De: Gagnon, Josée (DGCN) <Josee.Gagnon2@transport.gouv.qc.ca>
Envoyé: 12 avril 2022 13:11
À: Yergeau, Samuel
Objet: [Externe] RE: [Externe] RE: Précisions sur le dépôt des réponses - Reconstruction de la route d'accès au quai de Tête-à-la-Baleine (3211-02-266)
Pièces jointes: Coupe type - tronçon 1.png; Coupe type - tronçon 2.png

Objet : Précisions sur le dépôt des réponses - Reconstruction de la route d'accès au quai de Tête-à-la-Baleine (3211-02-266)

COUPE TYPE ROUTE 138
TRONÇON 2 - Ch.: 8+700
 AUCUNE ÉCHELLE

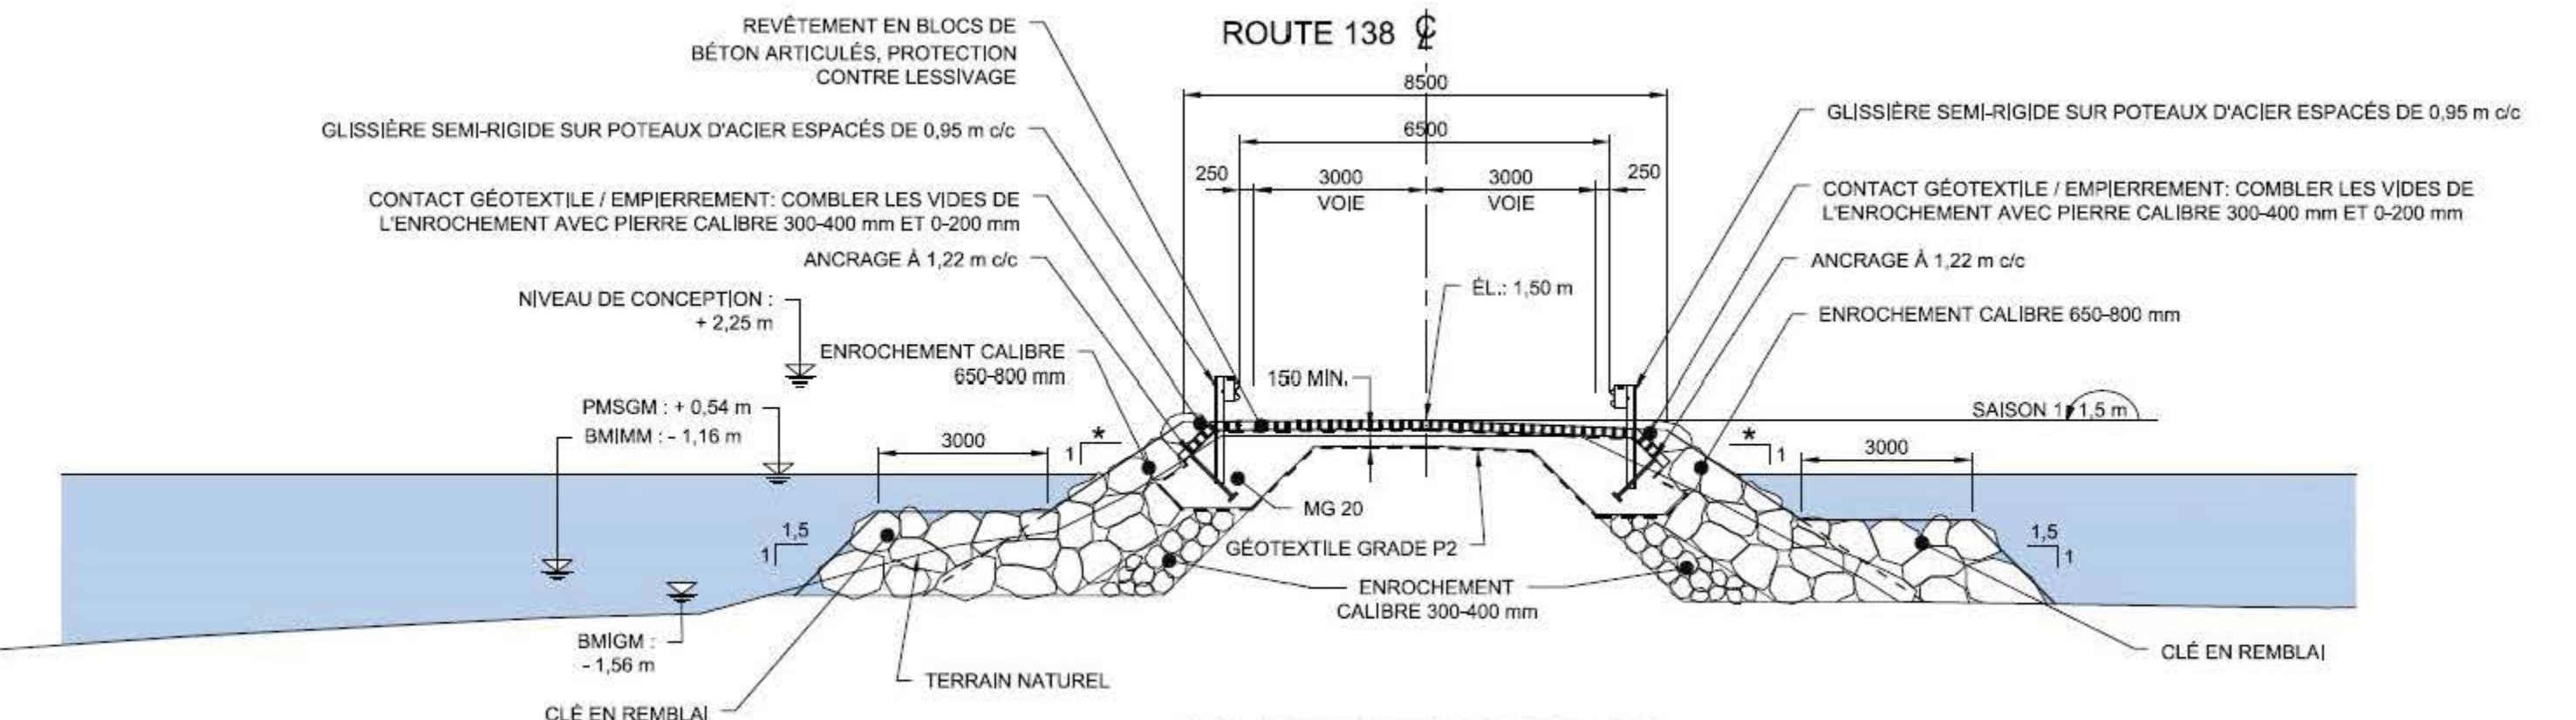
J'ai une nouvelle question sur un autre sujet (et moins formelle). Dans la lettre de la demande de modification de décret, la figure 2 est une coupe-type de la variante 1 (remblai léger) qui n'est plus en vigueur en vue de la modification du décret. Afin d'ajouter du visuel à mon rapport d'analyse, je me demandais si vous aviez réalisé une coupe-type des variantes retenues pour les deux tronçons de route? Si oui, serait-il possible de me les transmettre?

Tu trouveras, en pièces jointes, les coupes-types pour les 2 tronçons.

* SEGMENT 1: 2H:1V (DE 8+400 À 8+470 ET 8+530 À 8+610)
 SEGMENT 2: 1,5H:1V (DE 8+610 À 8+730)
